**Forum mondial de l'harmonisation
des Règlements concernant les véhicules**Groupe de travail de l'éclairage
et de la signalisation lumineuse**Quatre-vingt-onzième session**

**Règlements ONU concernant les sources lumineuses
et Résolution d'ensemble sur une spécification commune
des catégories de sources lumineuses****Proposition d'amendement 11 à la Résolution d'ensemble
sur une spécification commune des catégories
de sources lumineuses****Communication de l'expert du Groupe de travail « Bruxelles 1952 »***

Le texte ci-après, établi par l'expert du Groupe de travail « Bruxelles 1952 » (GTB), vise à introduire les nouvelles catégories de sources lumineuses à diodes électroluminescentes (DEL) LW7A et LW7B dans la Résolution d'ensemble sur une spécification commune des catégories de sources lumineuses (R.E.5) (ECE/TRANS/WP.29/2016/111). Aucune modification connexe n'est à apporter aux Règlements ONU n^{os} 37, 99 ou 128. Les modifications qu'il est proposé d'apporter au texte actuel de la Résolution figurent en caractères gras pour les ajouts et biffés pour les suppressions.

Figure 1*

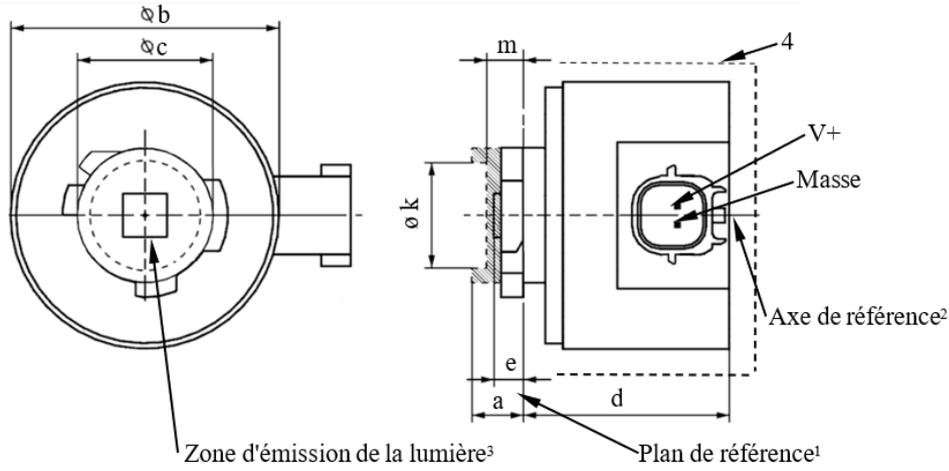
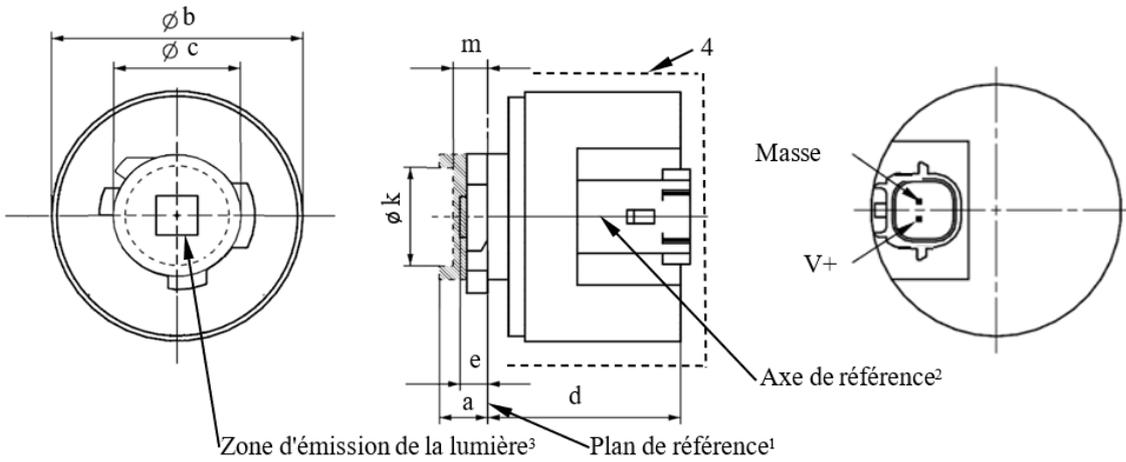
Après la feuille Lx6/6, ajouter les nouvelles feuilles Lx7/1 à 6, libellées comme suit (voir les pages ci-après ; une page par feuille) :

Les dessins n'ont pour but que d'illustrer les principales dimensions de la source lumineuse à DEL.

Dimensions		Sources lumineuses à DEL de fabrication courante	Sources lumineuses à DEL étalons
a	mm	6,0 max.	
b	mm	c + 10,0 min. 38,0 max.	
c	mm	18,5 ± 0,1	
d	mm	28,0 max.	
e ⁸	mm	3,0 ± 0,30	3,0 ± 0,15
k ⁹	mm	7,5 min.	
m ⁹	mm	4,0 max.	
Culot : LW7A, LW7B PGJ18.5d-36 suivant la publication 60061 de la CEI (feuille 7004-185-3)			
<i>Caractéristiques électriques et photométriques</i>			
Valeurs nominales	Volts	12	
	Watts	LW7A, LW7B 8	
Tension d'essai	Volts (CC)	13,5	
Valeurs normales ⁶	Watts (à la tension d'essai)	LW7A, LW7B 9 max.	
	Flux lumineux (en lm, à la tension d'essai) ⁵	LW7A, LW7B 750 ± 20 %	750 ± 10 % ⁷
	Flux lumineux (en lm, à 9 V CC) ⁵	LW7A, LW7B 150 min.

Figure 2

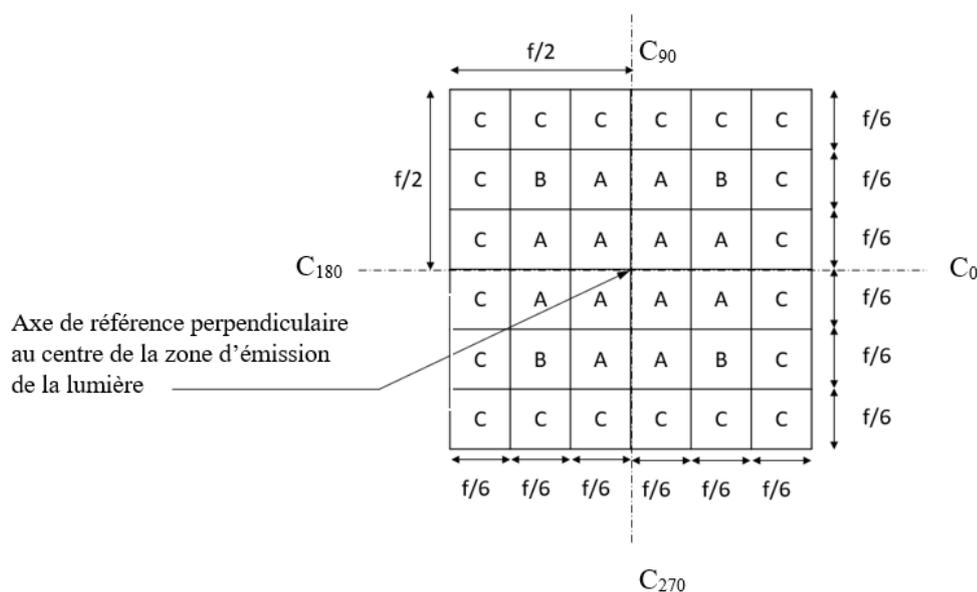
L'emplacement de la zone d'émission de la lumière est contrôlé au moyen du gabarit de positionnement défini à la figure 2, qui permet de visualiser les projections le long de la direction $\gamma = 0^\circ$ à la distance $e = 3,0$ mm dans les plans C_{90} et C_{180} (comme défini à la figure 3).

La répartition du flux lumineux provenant de la zone d'émission de la lumière, telle qu'elle est représentée à la figure 2, doit satisfaire aux prescriptions du tableau 3. Toutes les données sont exprimées en pourcentage du flux lumineux total émis le long de la direction de visée depuis la zone de la baïonnette, soit une surface circulaire d'un diamètre $c = 18,5$ mm (voir fig. 1).

Dimensions en mm	f
Sources lumineuses à DEL de fabrication courante	4,8
Sources lumineuses à DEL étalons	4,8

<i>Catégorie</i>	<i>Zone(s)</i>	<i>Sources lumineuses à DEL de fabrication courante</i>	<i>Sources lumineuses à DEL étalons</i>
LW7A, LW7B	Chaque zone A	>3 % <10 %	>3 % <10 %
	Chaque zone B	>3 % <10 %	>3 % <10 %
	Ensemble des zones A et B	>65 %	>70 %
	Chaque zone C	<3 %	<3 %
	Ensemble des zones A, B et C	>90 %	>90 %

Figure 3

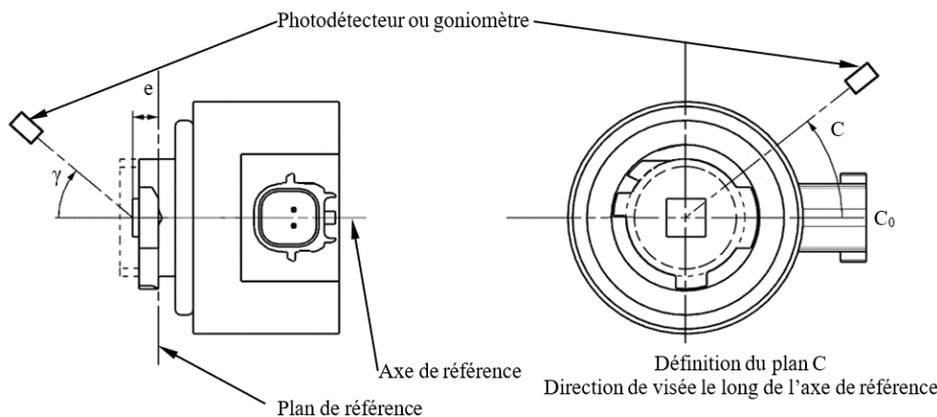
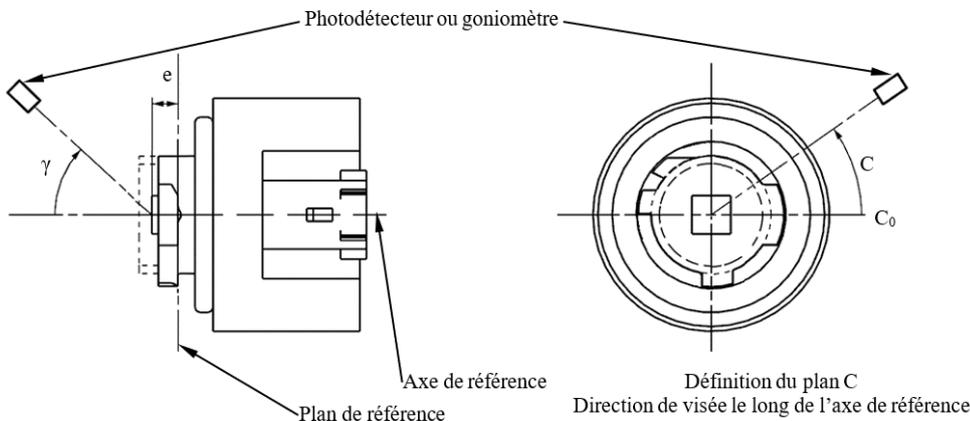
La source lumineuse est montée sur une plaque au moyen des bornes de montage correspondantes. La plaque est montée sur le plateau du goniomètre au moyen d'une patte de fixation, de manière que l'axe de référence de la source lumineuse soit dans l'alignement de l'un des axes de rotation du goniomètre. Le réglage de mesure correspondant est décrit à la figure 3.

Les mesures doivent être effectuées dans les plans C_0 , C_{90} , C_{180} et C_{270} , qui contiennent l'axe de référence de la source lumineuse. Les points d'essai pour chaque plan et plusieurs angles polaires γ sont précisés dans le tableau 4.

Angle γ	<i>Sources lumineuses à DEL de fabrication courante</i>		<i>Sources lumineuses à DEL étalons</i>	
	<i>Intensité minimale en cd/1 000 lm</i>	<i>Intensité maximale en cd/1 000 lm</i>	<i>Intensité minimale en cd/1 000 lm</i>	<i>Intensité maximale en cd/1 000 lm</i>
0°	200	425	250	390
15°	190	415	240	370
30°	170	380	220	335
45°	145	310	180	275
60°	85	245	105	220
75°	0	160	0	150
90°	0	70	0	65
